改善箇所説明図

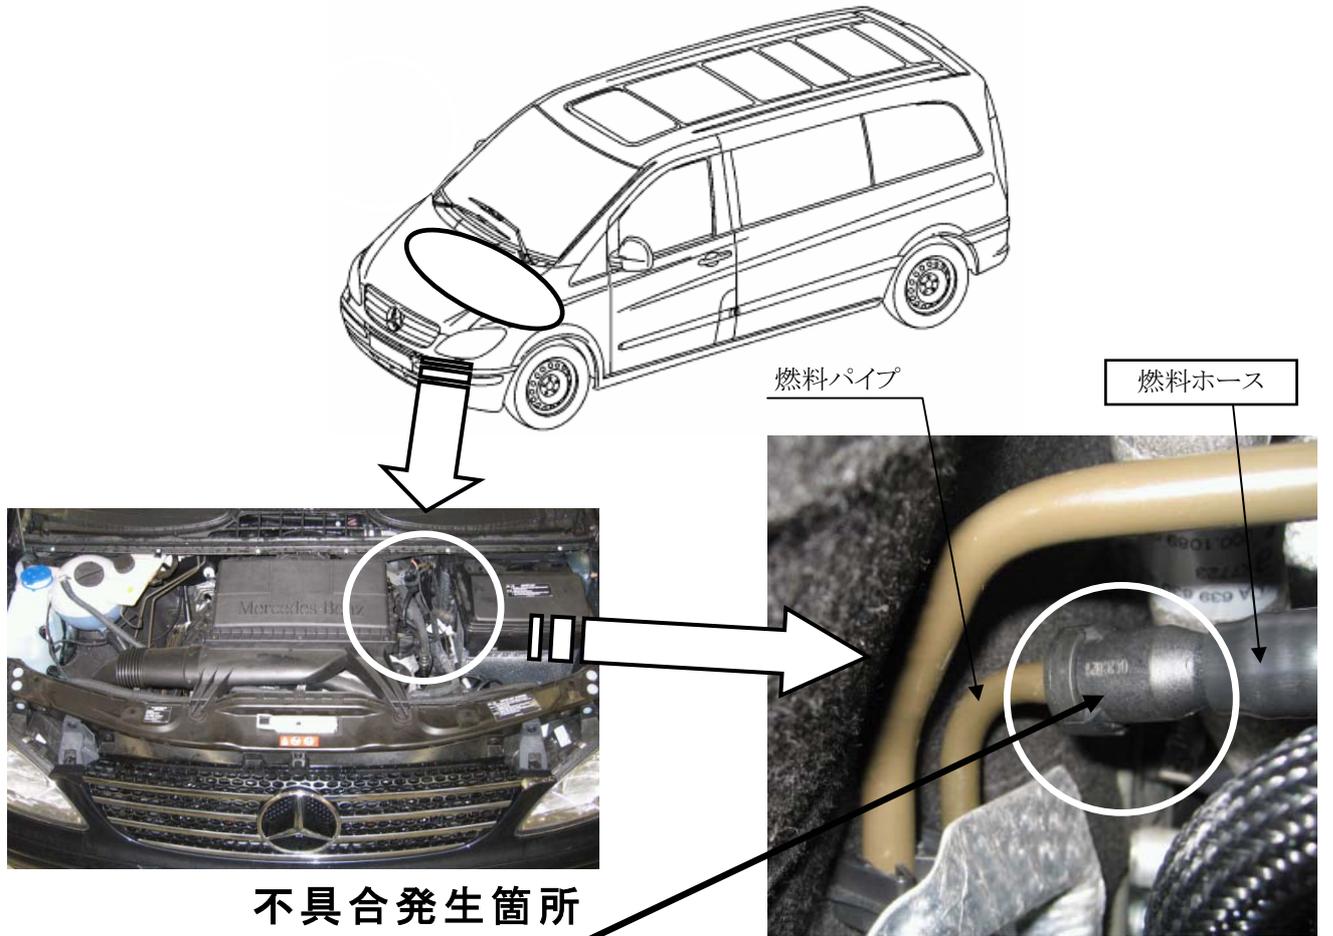
原動機室内の燃料ホースとパイプの連結部の接続が確実に行われていないため、エンジンの振動等により連結部に緩みが発生するものがある。そのため、そのままの状態で使用を続けると、当該ホースが外れて燃料が漏れ、最悪の場合、エンジンが停止するおそれがある。

全車両、当該ホースを対策品と交換する。

識別： 燃料ホース・ユニオンナット部に黄色ペイントを塗布する。
